# Oppsummering merknader Gang- og sykkelveg langs FV 2522 Fra Ensby til Måkrudgutua

Til sluttbehandling

DOKUMENTINFORMASJON	
Notattittel:	Reguleringsplan for gang- og sykkelveg langs fv. 2522 fra Måkrudgutua til Ensby – Oppsummering merknader
Dato:	29.12.2022
Utgave:	Til sluttbehandling
Filnavn:	Oppsummering merknader GS-veg fv 2522_2022
Oppdragsgiver:	Nye Veier AS
Kontaktperson hos Nye Veier AS:	Harald Monsen
Rådgiver:	Asplan Viak AS
Prosjektleder Asplan Viak AS:	Laila Thingwall Færgestad
Utarbeidet av:	Inger Nes, Laila Thingwall Færgestad
Sidemannskontroll:	Torgeir Moen
Godkjent av:	Laila Thingwall Færgestad

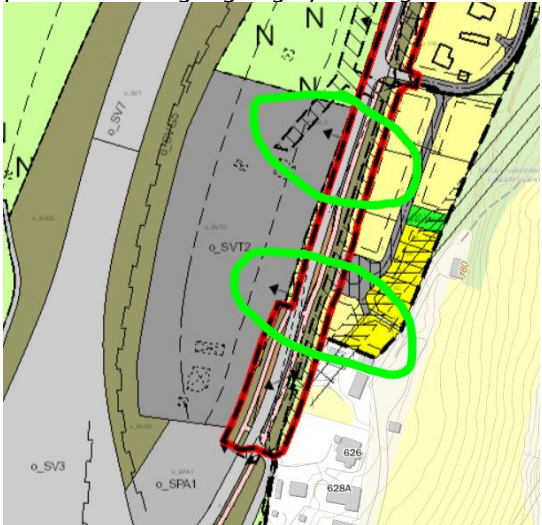
<p>For pendlerparkeringen ved Sørbygdsvegen er det kun satt krav om at plassen skal være opparbeidet som gruset plass. Vi mener at det også ved Sørbygdsvegen må settes krav om oppføring av sykkelstativ før g/s-vegen kan</p>	<p>Det er tatt inn krav til sykkelstativ i rekkefølgebestemmelsen om opparbeiding av parkeringsplassen.</p>

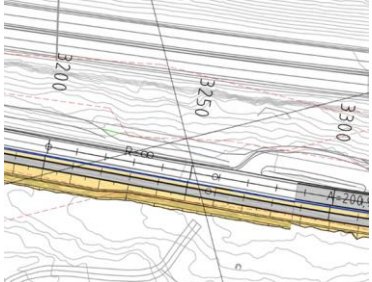
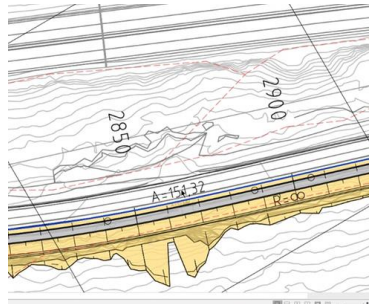
<p>Merknader til planbestemmelse punkt 4.4 hensynssone kulturminner For å ivareta de vegrelaterte kulturminnene på en tilstrekkelig måte er det nødvendig at følgende formulering (tekst i kursiv) tilføyes bestemmelsene for sone H570-I Brukar Midtskog bru, siste setning: <i>Nye tiltak skal tilpasses de kulturhistoriske verdiene med hensyn til utforming og materialvalg.</i></p>	<p>Presisering er tatt inn i bestemmelsen.</p>
<p>Når det gjelder sone H570-2 Gudbrandsdalschausseen lurer vi på hva som menes med at vegfaret skal istandsettes til</p>	<p>Presisering er tatt inn i bestemmelsen.</p>

<p>eksisterende standard? Dette må konkretiseres i form av type materialvalg og utforming/utseende, f.eks. tilbakeføres til utseende før inngrep/berøring.</p>	
<p>For sone H570-3 Tørrmurt stikkrenne/kulvert i Merradalen og Gudbrandsdalschausseen gir ikke siste setning helt mening, med mindre siste ord påvirkes strykes og ordlyden blir likt punkt 3.3 b <i>Opparbeidelse og drift av sedimentasjonsbasseng skal ikke forringe steinsatt kulvert.</i></p>	<p>Skrivefeil, «påvirkes» er strøket. Ordlyden skal være lik 3.3 b.</p>
